Modulo per la presentazione delle osservazioni per i piani/programmi/progetti sottoposti a procedimenti di valutazione ambientale di competenza statale

ID: Codice procedura (ID_VIP/ID_MATTM): 12691

“Progetto di un impianto eolico denominato “Pitigliano” ubicato nei comuni di Pitigliano (GR) e Sorano (GR) costituito da 20 (venti) aerogeneratori di potenza nominale 7,0 MW per un totale di 140,0 MW con relative opere connesse ed infrastrutture indispensabili”

Immagine 3. Cumulo di una parte di impianti eolici, fotovoltaici e geotermici industriali in progettazione ed esistenti intorno all’eolico industriale “Pitigliano”.

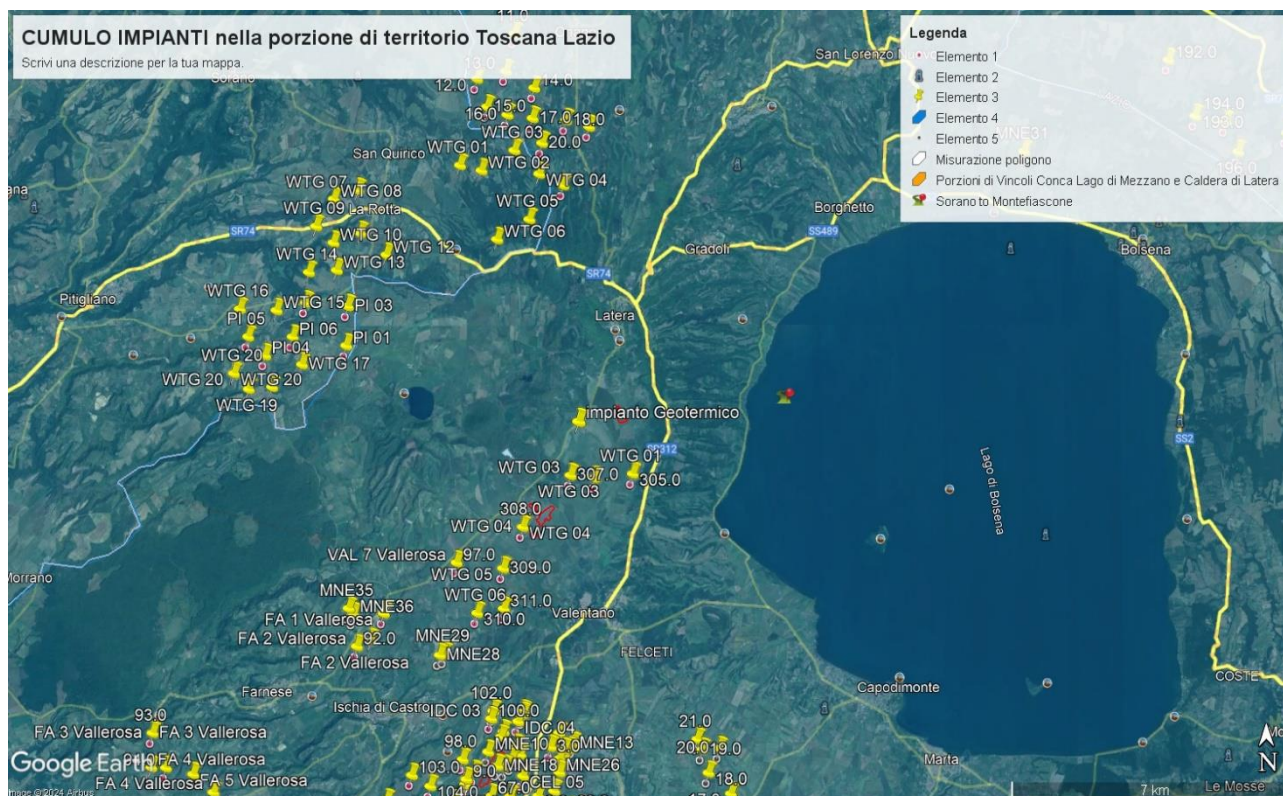
Beni Culturali “*Ambito paesaggistico, geologico e geomorfologico dell’orlo della caldera di Latera ...*” Non vengono nemmeno citati gli impianti eolici in progetto al MASE, il “Rempillo” (6 aerogeneratori) e un altro in verifica amministrativa di 14 aerogeneratori e 72, 6 MW. Ad oggi nei territori di Pitigliano, Sorano e in quello limitrofo potenzialmente potrebbero essere insediati 40 aerogeneratori alti 200 metri e larghi 170. Ma la proponente non cita neanche altri impianti che creerebbero il cumulo e quindi maggiore impatto. Infatti, sul territorio della “Città del Tufo” (Sorano e Pitigliano) impatterebbero anche l’impianto eolico “Montarzo” di Onano con 13 aerogeneratori con le dimensioni ricordate, l’altro eolico industriale nel territorio di Valentano con sette aerogeneratori (stesse dimensioni), gli impianti di Farnese con un minieolico di 3 Torri alte 60 metri già installate in località Poggio del Crognolo e l’impianto eolico industriale “Vallerosa” (7 aerogeneratori alti 200 metri e larghi 158 metri) in procedura VIA presso la Regione Lazio. Inoltre, altri impianti del minieolico già presenti a Valentano, Cellere e Piansano e due progetti eolici industriali con le stesse dimensioni (200 m x 170 m) nel Comune di Ischia di Castro. La valutazione del cumulo non prende neanche in considerazione gli impianti industriali di fotovoltaico e agrivoltaico in progetto a Farnese, Valentano, Ischia di Castro, Cellere. L’impianto geotermico in procedura Via al MASE, progettato nella Caldera di Latera. Quindi è stata effettuata una valutazione del potenziale impatto cumulativo non veritiera a dispetto di quanto affermato dalla proponente che sostiene di aver preso in considerazione uno spazio di 10 km intorno al suo impianto per gli impatti che si creerebbero.

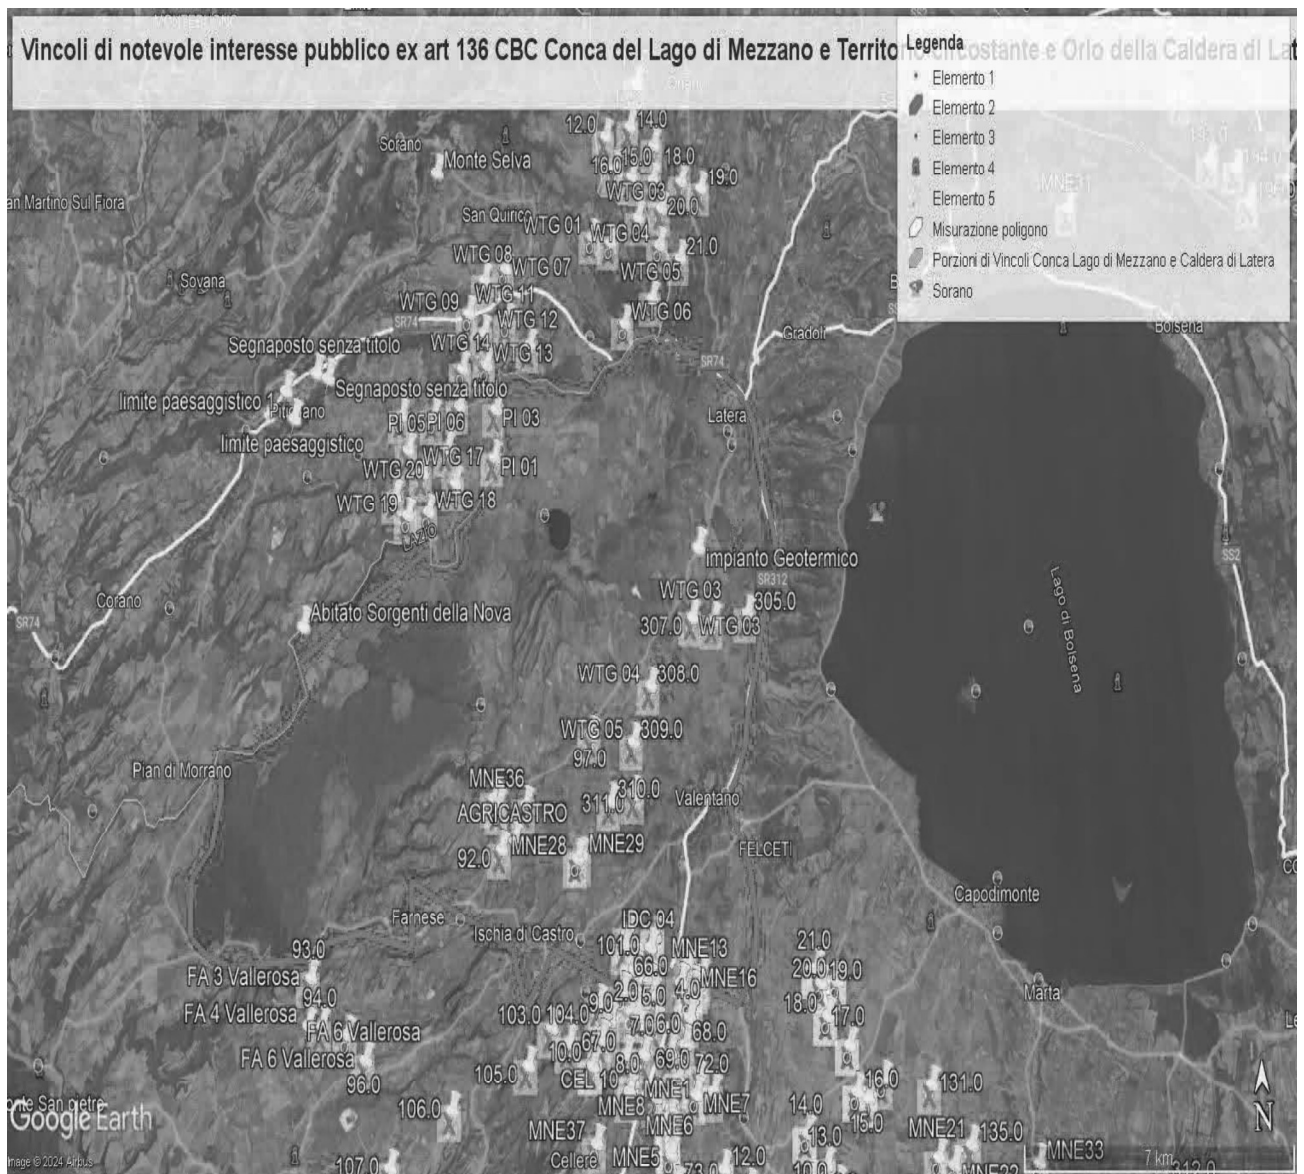
Al contrario si evidenzia che l'impianto eolico industriale citato non solo ricadrebbe con tutti e 20 gli aerogeneratori all'interno delle fasce di rispetto di 3 km di due vincoli paesaggistici di notevole interesse pubblico esistenti nella Regione Lazio e con una parte di essi nel vincolo paesaggistico del Centro abitato di Sorano (GR) quindi in aree non idonee all'installazione di impianti di energia rinnovabile. Addirittura, alcuni aerogeneratori sarebbero ubicati a poche centinaia di metri dai perimetri dei due vincoli paesaggistici laziali ex art 136 del CBC.

IMMAGINE n. 2 Impianto eolico industriale “Pitigliano” e distanze aerogeneratori dai Vincoli della Conca del Lago di Mezzano...

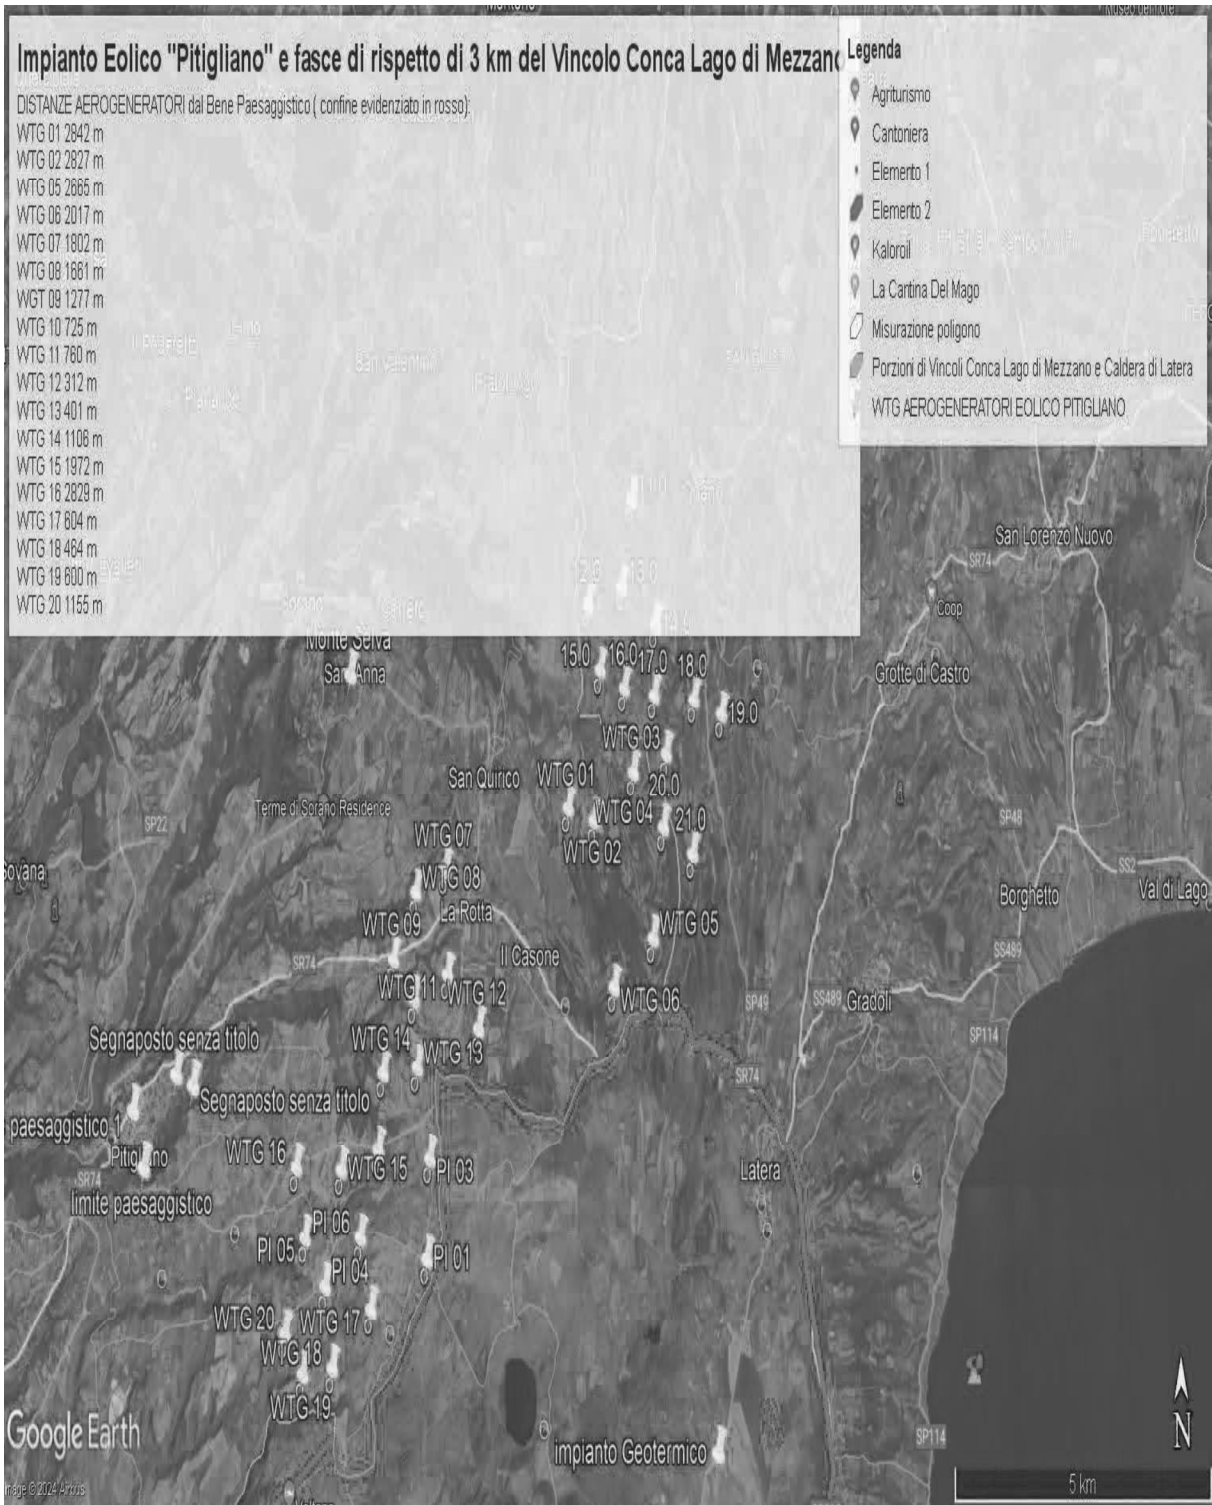
Come è illustrato nell'immagine si ribadisce che l'impianto industriale "Pitigliano" ricade completamente all'interno delle fasce di rispetto dei due vincoli di notevole

IMMAGINE n. 3 Impianto eolico industriale "Pitigliano" e distanze aerogeneratori dai Vincolo "Orlo della Caldera di Latera."

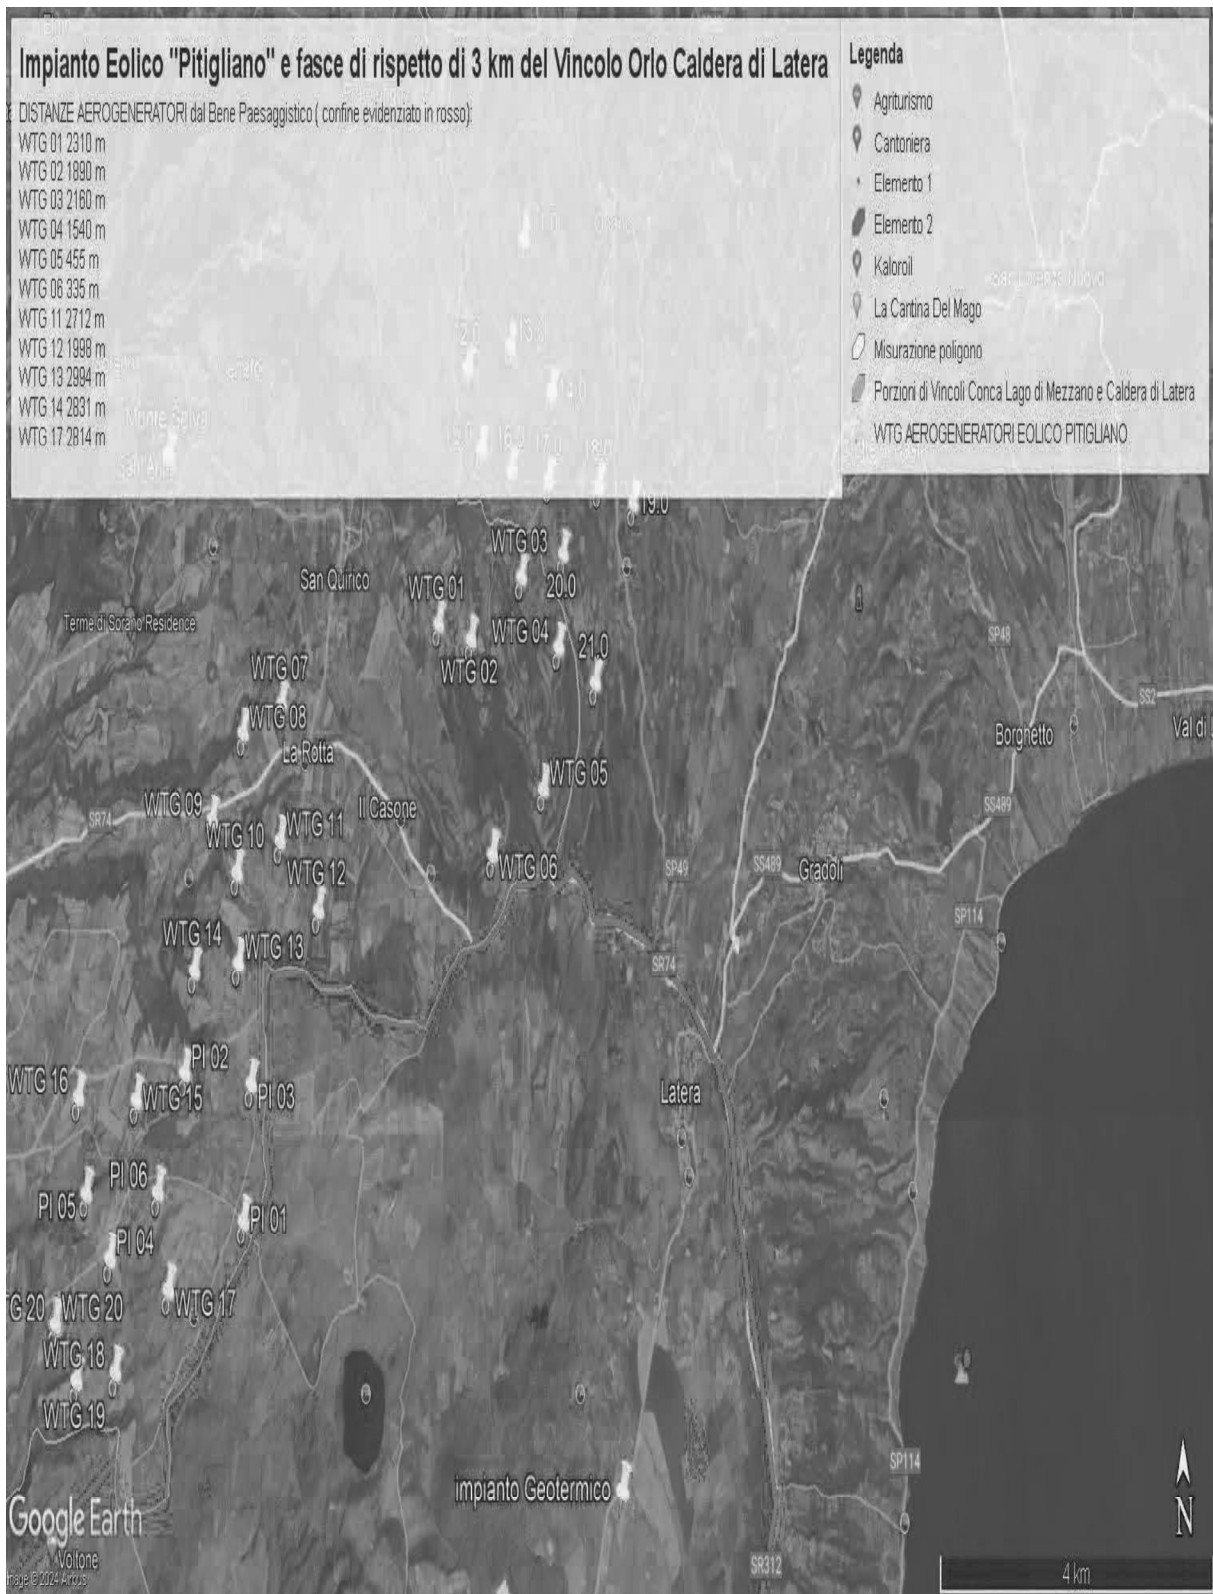
Concludendo, si evidenzia ancora che la proponente non effettuando la procedura prevista dalla Parte III delle Linee Guida nazionali ha ignorato un vincolo paesaggistico di notevole interesse pubblico istituito con un provvedimento del Segretariato regionale del Ministero della Cultura per il Lazio che ha emanato il Decreto di dichiarazione di notevole interesse pubblico n. 22 del 15.02.2024 ai sensi e per gli effetti dell'art. 136, co. 1, lett. c) e d) del decreto legislativo 22 gennaio 2004, n. 42, "Ambito paesaggistico, geologico e geomorfologico dell'orlo della caldera di

interesse pubblico e lambisce quelle di un terzo vincolo e quindi come affermato dal Consiglio di Stato nelle sentenze citate, l'impianto è insediato in area non idonea ai sensi dell'art. 20 comma 8 lettera c quater del D.Lgs. n. 199/2021 e ss.mm.ii al contrario di quanto sostiene la proponente.

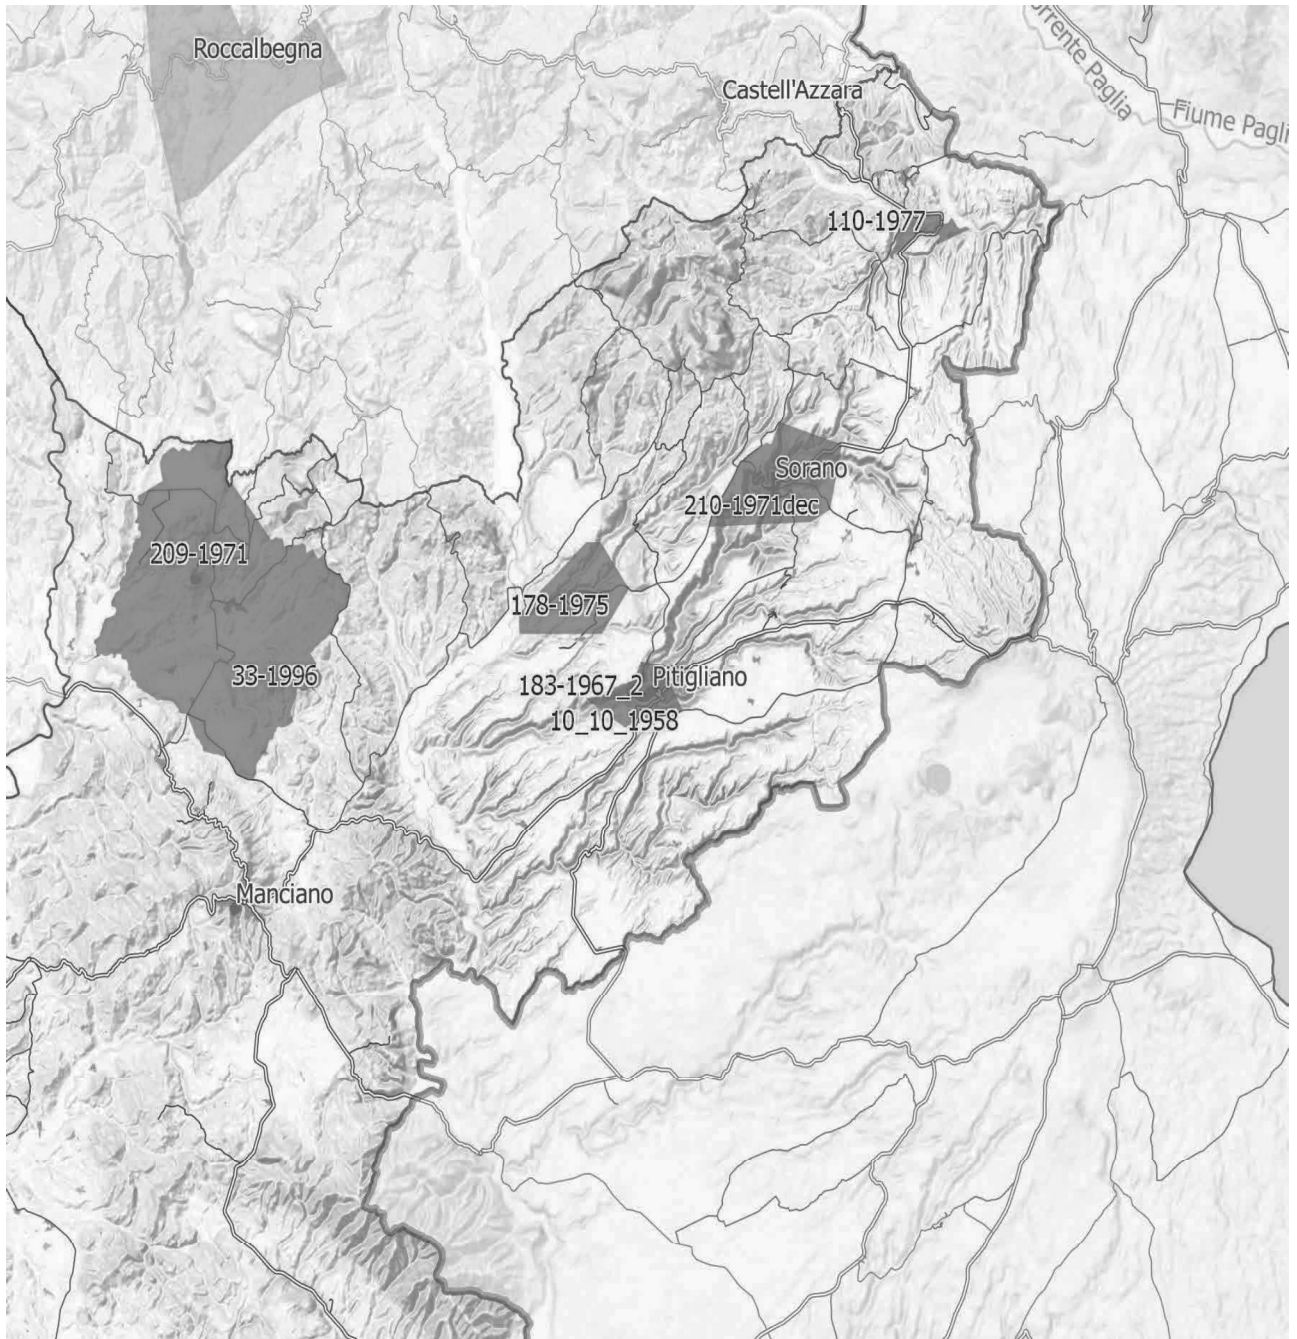
Inoltre, come sostiene la Proponente parte dell'impianto si verrebbe a trovare a 3,5 km dal centro abitato di Sorano. Infatti, tre degli aerogeneratori WTG 08, 09, 10 sono addirittura all'interno delle fasce di rispetto dei 3 km del suo vincolo paesaggistico di notevole interesse pubblico ex art 136 del CBC. Si evidenzia che così si crea

IMMAGINE n. 4 Si evidenzia che i tre aerogeneratori WTG 07, WTG 08 e WTG 09 impattano con il vincolo paesaggistico di notevole interesse pubblico del Centro Storico di Sorano. Il WTG 07 si troverebbe a 2828 m, WTG 08 2504 e WTG 09 2990. Il cavidotto dell'impianto invece impatta in buona parte del Vincolo paesaggistico ex art. 136 del CBC del Centro Storico di Pitigliano.

IMMAGINE n 5. Mappa eolici elaborata dall'Associazione Amici della Terra. La mappa evidenzia il cumulo degli impianti tra Lazio e Toscana.

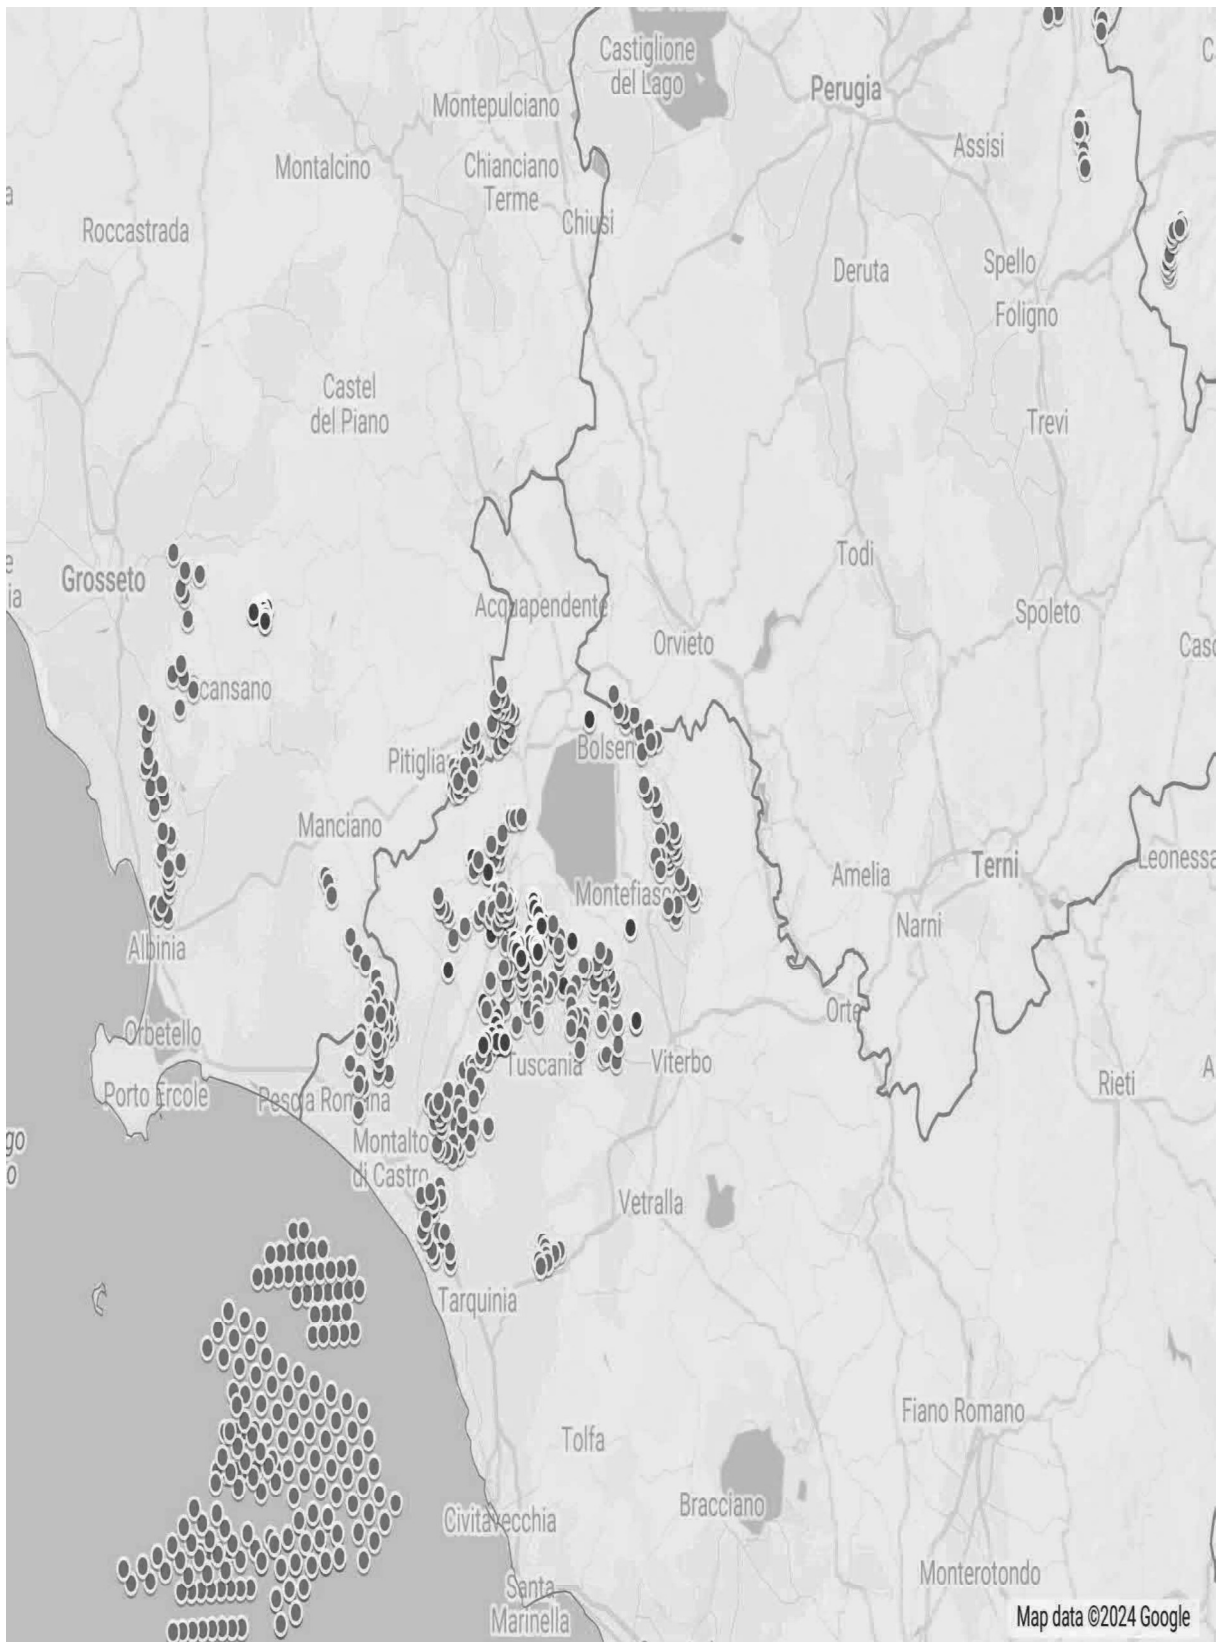
Riguardo al cumulo degli impianti FER, le mappe prodotte dalla proponente riguardano, come già evidenziato, soltanto una parte molto piccola degli impianti FER dell'area intermedia e vasta e in particolare di quelli eolici che contribuiscono a creare un notevole cumulo e la saturazione del territorio tosco laziale. Riguardo al cumulo dei soli impianti eolici si riporta la mappa dell'intervisibilità degli impianti eolici elaborata dall'Associazione nazionale “Amici della Terra”.
